RESOLUCIÓN No. 3100 DEL 29 DE NOVIEMBRE DE 2023

"POR MEDIO DEL CUAL SE NIEGA UN PERMISO DE VERTIMIENTO DE AGUAS RESIDUALES DOMESTICAS PARA UNA (1) VIVIENDA QUE SE ENCUENTRA CONSTRUIDA EN EL PREDIO DENOMINADO 1) 1) LT 14 HACIENDAS EL RANCHO 2) CM HACIENDAS EL RANCHO LOTE # 14 UBICADO EN LA VEREDA ARGENTINA DEL MUNICIPIO DE TEBaida (Q)Y SE ADOPTAN OTRAS DISPOSICIONES"

**"CONCEPTO TÉCNICO PARA TRÁMITE DE PERMISOS DE VERTIMIENTOS
CTPV – 487 – 2023**

FECHA:	16 de noviembre de 2023
SOLICITANTE:	PROMOTORA NATIVA S.A.S
EXPEDIENTE N°:	6920 de 2023

Imagen 2. Esquema corte de sistema de tratamiento.

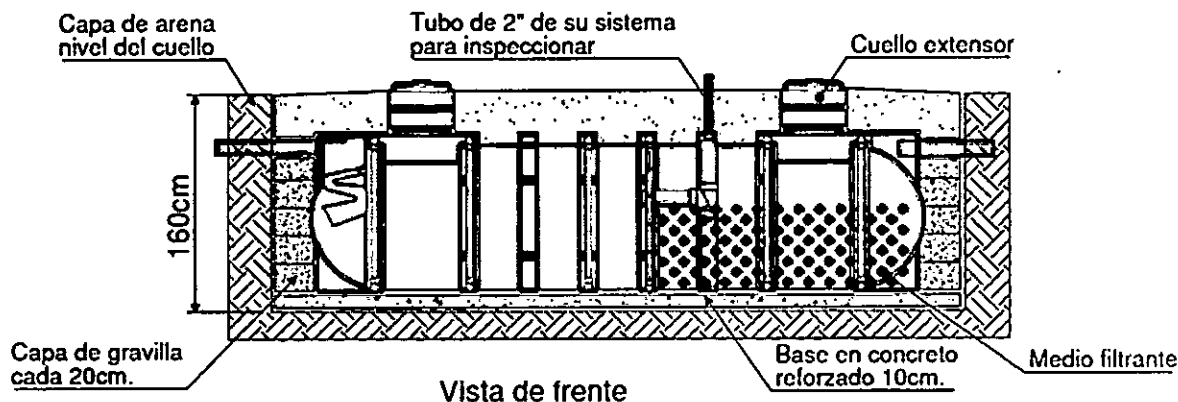
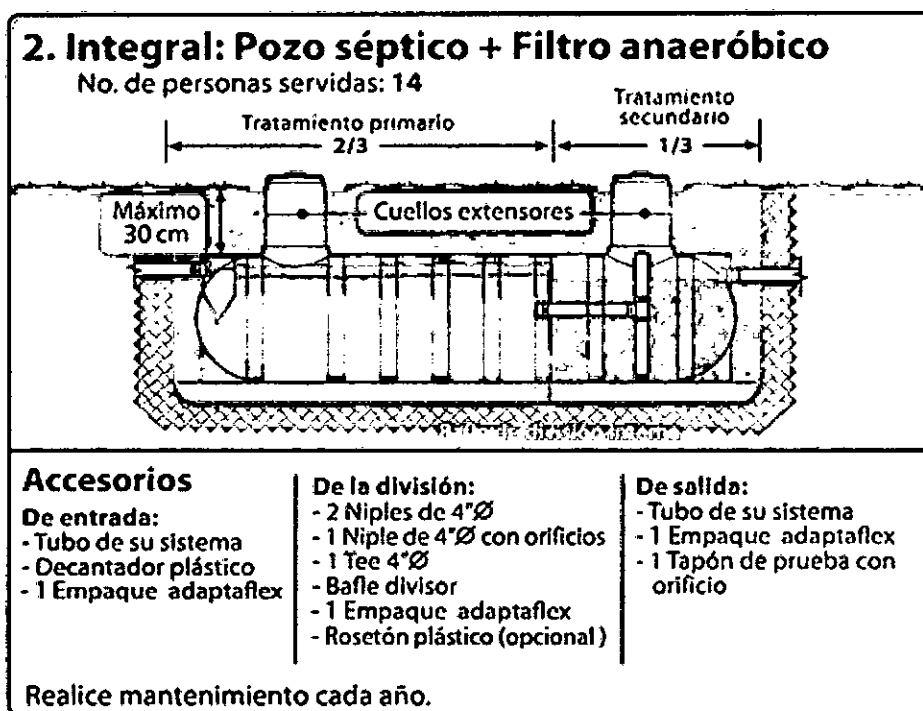
Trampa de grasas: La trampa de grasas del está diseñada en mampostería, para el pre tratamiento de las aguas residuales provenientes de la cocina. Según las memorias de cálculo, las dimensiones son 0.4m de profundidad útil, 0.4m de ancho y 1m de largo, para un volumen útil de 0.16 m³.

Tanque séptico y Filtro Anaerobio de Flujo Ascendente FAFA: Según las memorias de cálculo se diseña un sistema de tratamiento integral convencional en prefabricado de la marca Colempaques para el tratamiento primario y biológico, con las siguientes dimensiones:

- 1) Tanque séptico: 2600 Litros de capacidad, estructura de tratamiento primario.
- 2) Filtro anaeróbico: 1400 litros de capacidad, estructura de tratamiento biológico anaerobia.

Disposición final del efluente: Como disposición final de las aguas residuales domésticas tratadas se opta por un Pozo de absorción, el cual se diseñó de acuerdo a las condiciones y resultados obtenidos en el ensayo de percolación. La tasa de percolación obtenida a partir de los ensayos realizados en el sitio es de 5.75 min/2.5cm, de absorción media, para un tipo de suelo Arena fina. Se utiliza método de diseño "Metodología de EPM" para un valor de coeficiente de absorción k₁ de 2.25 m²/persona obteniendo un área de absorción requerida de 15.3 m², por tanto, Se diseña 1 Pozo de absorción con diámetro 2m y profundidad 3m.

Imagen 5. Capacidad de uso de suelo.

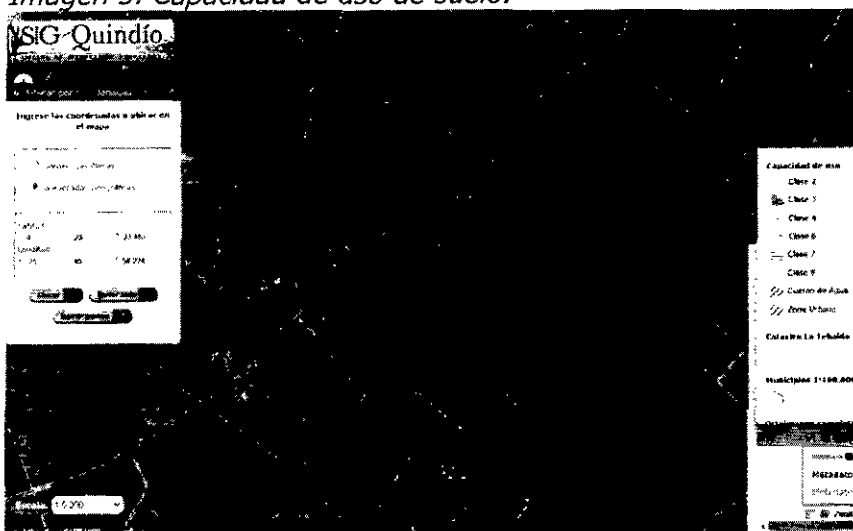
Los predios se ubican sobre suelo agrologico clase 4 y 2.

Imagen No. 6. Suelo de protección asociado cuerpo de agua.

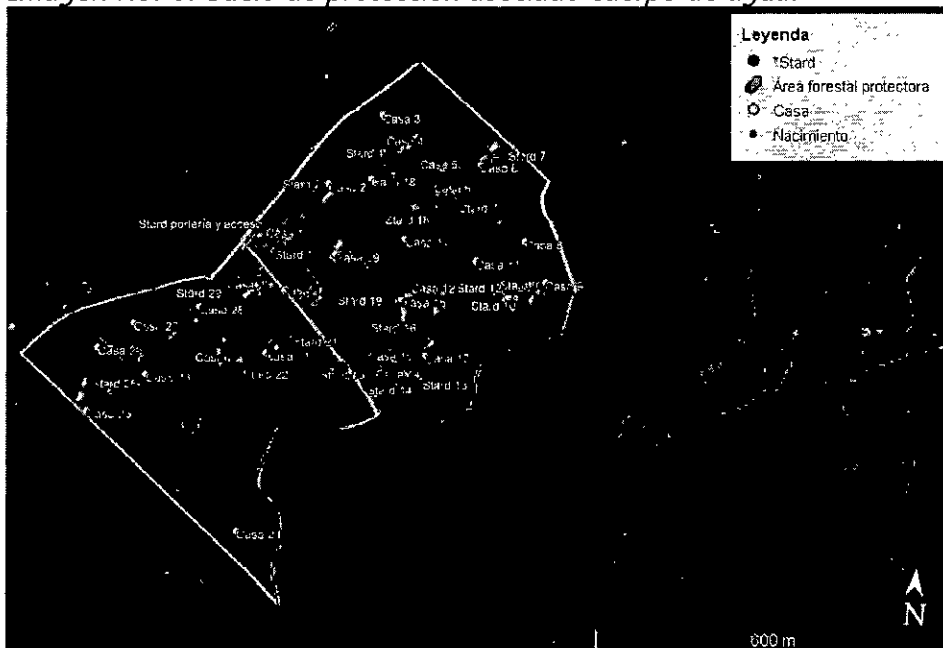
Sobre las determinantes ambientales del medio natural que puedan afectar el predio objeto de trámite se resalta lo dispuesto en el Comunicado Interno DG-198-2023 **INFORME TÉCNICO "VERIFICACIÓN DE LA EXISTENCIA DE UN MANANTIAL LOCALIZADO EN EL POLÍGONO DE LA PARCELACIÓN 'HACIENDAS EL RANCHO' EN EL MUNICIPIO DE LA TEBaida, DEPARTAMENTO DEL QUINDÍO"**, realizado el 17 DE NOVIEMBRE DE 2023, se verifico en consideración a que el predio hace parte del suelo rural las denominadas Áreas Forestales protectoras, de que habla **el artículo 2.2.1.1.18.2. Protección y conservación de los bosques** Del Decreto 1076 de 2015, que compila el **Decreto 1449 de 1977**, en el cual se establece que la protección de los bosques, los propietarios de predios están obligados a:

- **Mantener cobertura boscosa dentro del predio las áreas forestales protectoras.**
- **una franja de protección para nacimientos de 100 metros a la redonda y para fuentes hídricas sean permanentes o no, de 30 metros, a lado y lado en cauces de ríos, quebradas y arroyos.** Y paralela a las líneas de mareas máximas a cada lado de los cauces de los ríos.
- **Proteger los ejemplares de especie de fauna y flora silvestre vedadas que existan dentro del predio.**

De acuerdo con lo anterior se determina que **el sistema de tratamiento y disposición final del vertimiento del CONDOMINIO HACIENDAS EL RANCHO LOTE 14 se ubica DENTRO** de suelos de protección asociados a franja forestal protectora de 100m a la redonda de nacimientos de agua y sus respectivos drenajes.

Figura 22. Implantación proyecto Rancho Luxury Farms con franjas forestales protectoras

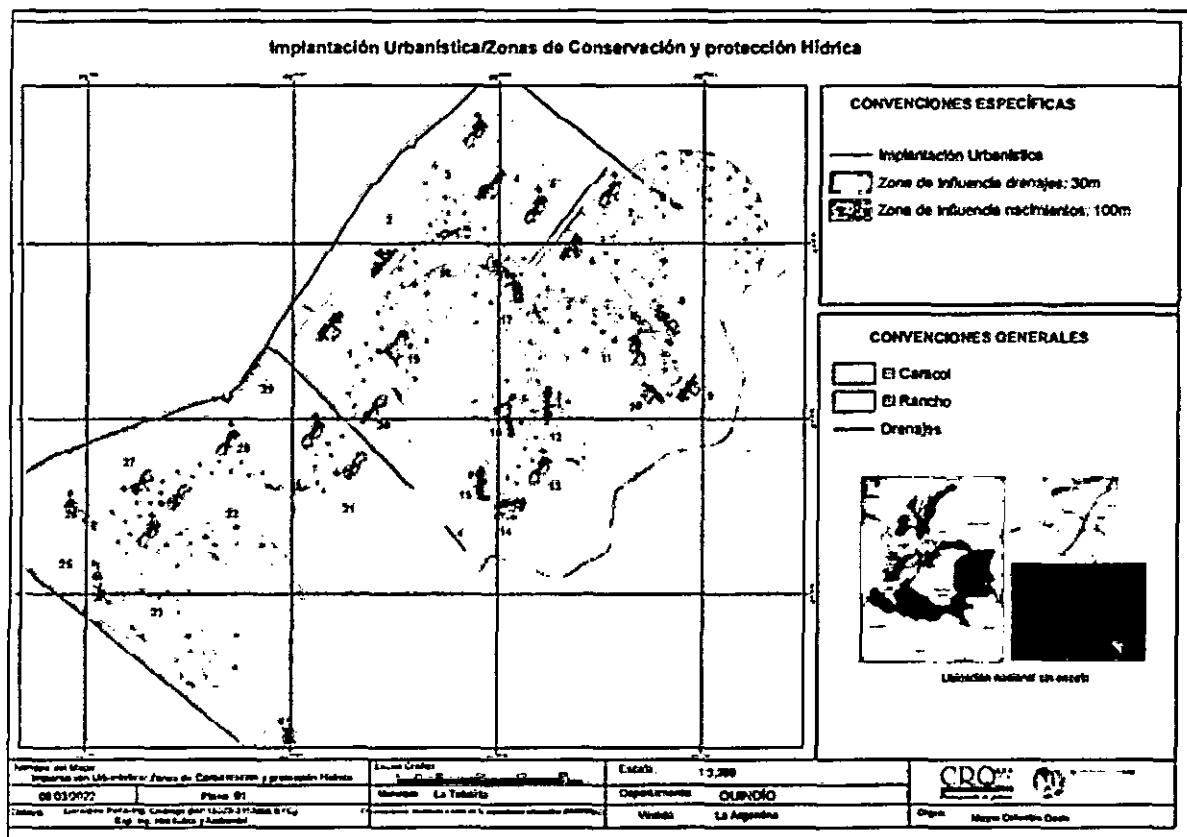
Una vez superpuesta la información entregada, así como las zonas de protección definidas en el informe de abril/2021, tenemos lo siguiente:

- Las viviendas construidas numero 18 y 20 se encuentran por fuera de la franja forestal protectora de los nacimientos y/o afloramientos de las fuentes hídricas superficiales evidenciadas.
- Las obras proyectadas en su totalidad de los predios y/o lotes 10, 11, 12 y 19 se encuentran dentro de la franja forestal protectora de los nacimientos y/o afloramientos identificados.
- Las obras proyectadas de los predios 17, 16, 7 y 8 se encuentran parcialmente dentro de las áreas forestales protectoras de los mencionados nacimientos y/o Afloramientos.
- Algunos sectores de la vía implantada se encuentran en el área forestal protectora de los mencionados nacimientos y/o afloramientos.
- Las obras restantes proyectadas, se encuentran por fuera de las áreas forestales protectoras.
